**Паспорт доступности
объекта социальной инфраструктуры**
Федеральное государственное бюджетное образовательное учреждение высшего
образования «Нижевартовский государственный университет»

Учебный корпус № 2
г. Нижневартовск, ул. Мира, д. 3 Б

ПАСПОРТ ДОСТУПНОСТИ
объекта социальной инфраструктуры (ОСИ)
№ 002

АКТ ОБСЛЕДОВАНИЯ
объекта социальной инфраструктуры
К ПАСПОРТУ ДОСТУПНОСТИ ОСИ
№ 002

Фото 6/1 Режимная табличка при входе

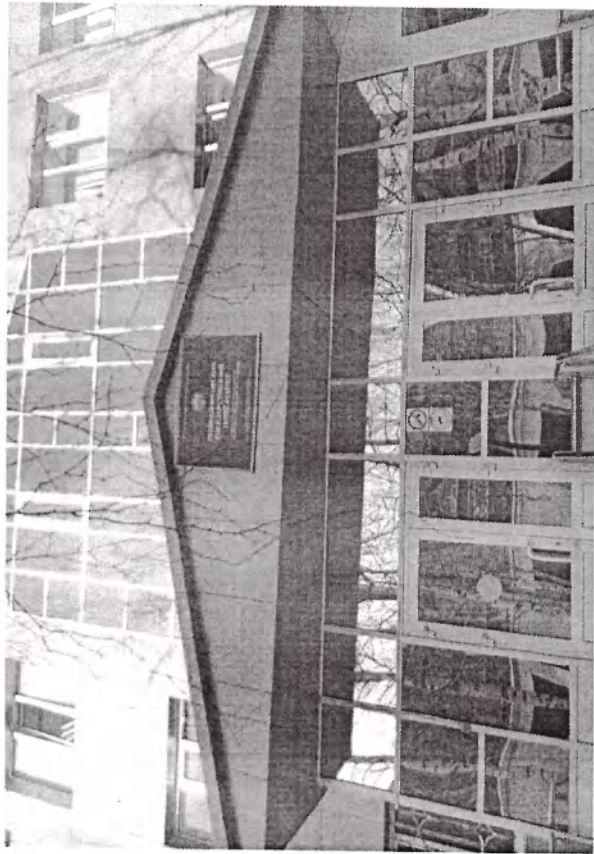
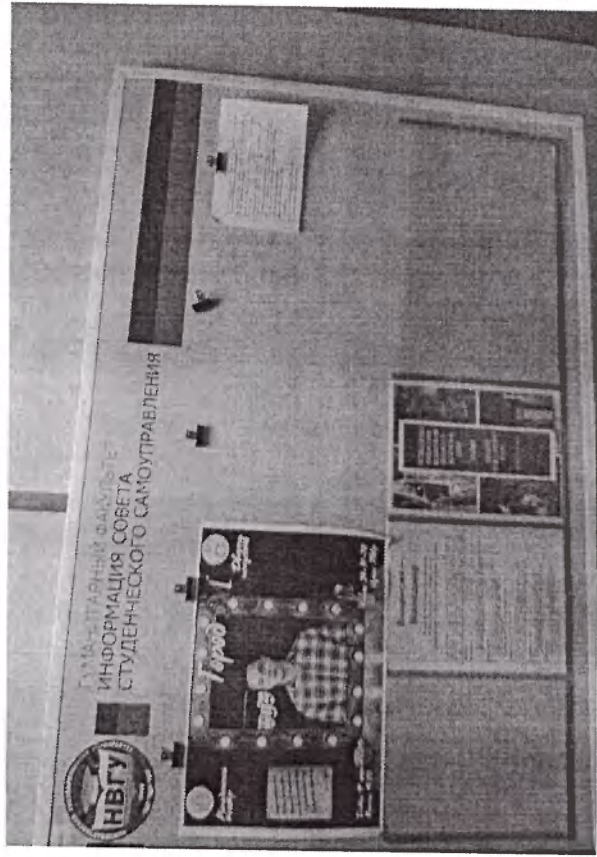
6.1	Визуальные средства	есть	-	6/1-3	В местах, где находятся инвалиды для здания, не установлены указатели направления движения к ближайшему доступному элементу (вход/выход, лестница и т.п.)	К, О, С, Г, У	В местах, где находятся недоступные для инвалидов элементы помещений, рекомендуется устанавливать указатели направления, указывающие путь к ближайшему доступному элементу (вход/выход, лестница и т.п.)	Текущий ремонт
